改善箇所説明図

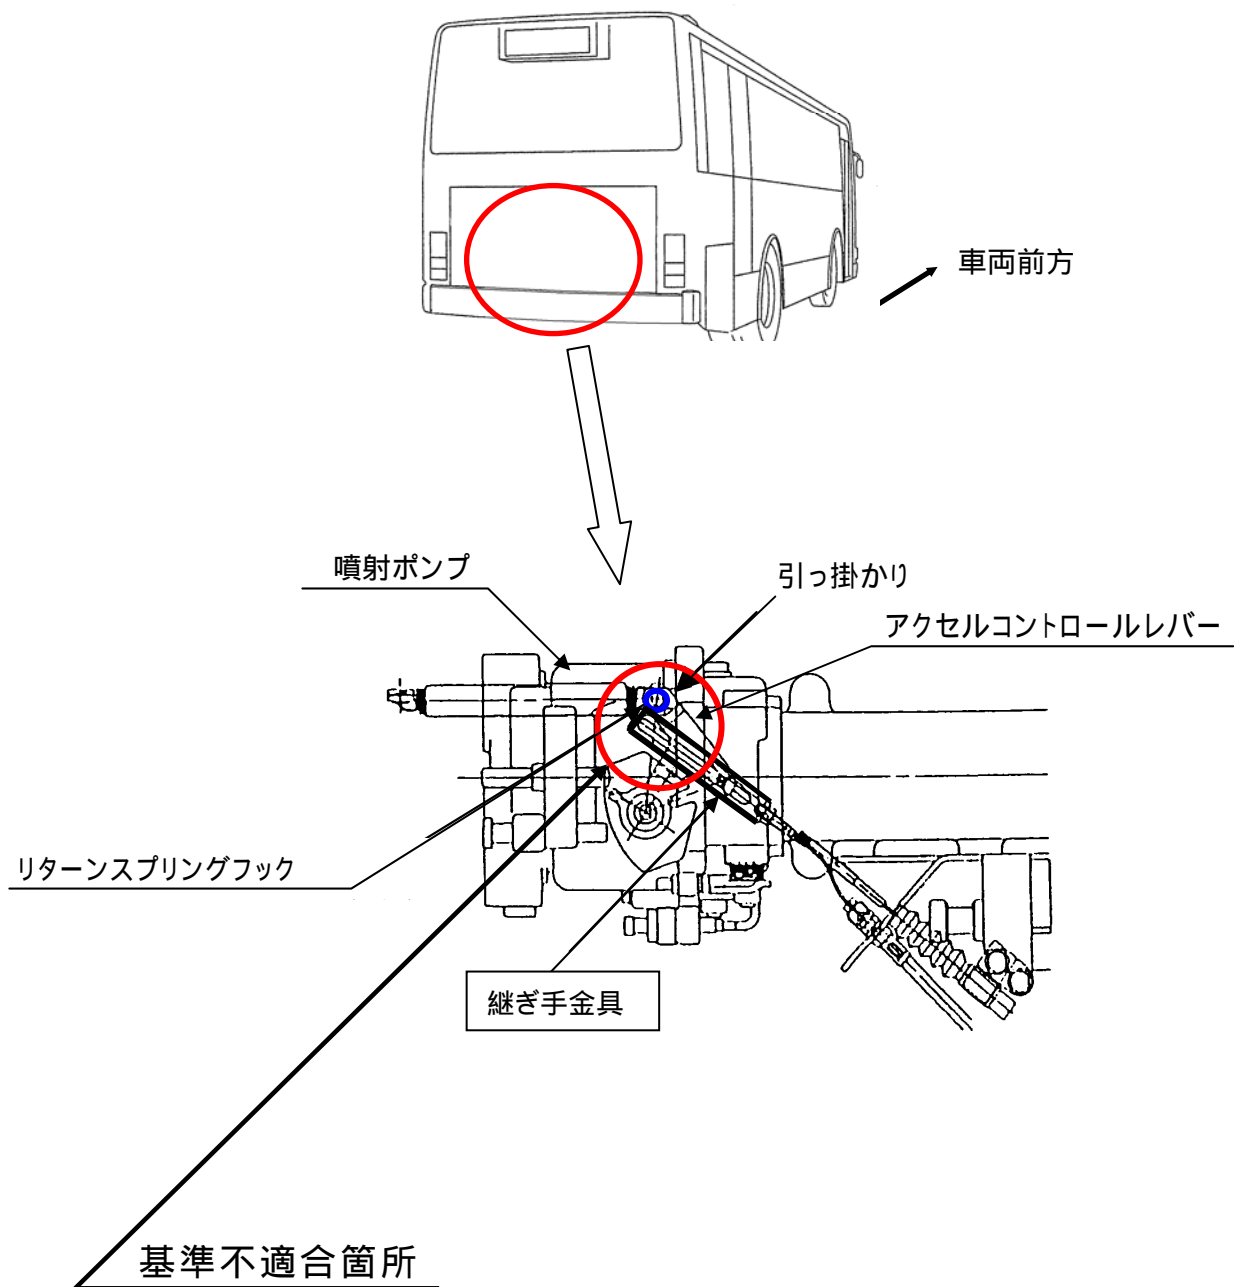
エンジンアイドリングアップ用ケーブルの継ぎ手金具の形状が不適切なため、アクセルペダルを一杯に踏み込んだ時に、リターンスプリングのフックに当該継ぎ手金具が引っ掛かるものがある。そのため、アクセルコントロールレバーが戻らず、エンジンの回転が下がらなくなるおそれがある。

全車両、当該継ぎ手金具を対策品に交換する。

注：□は、交換部品を示します。
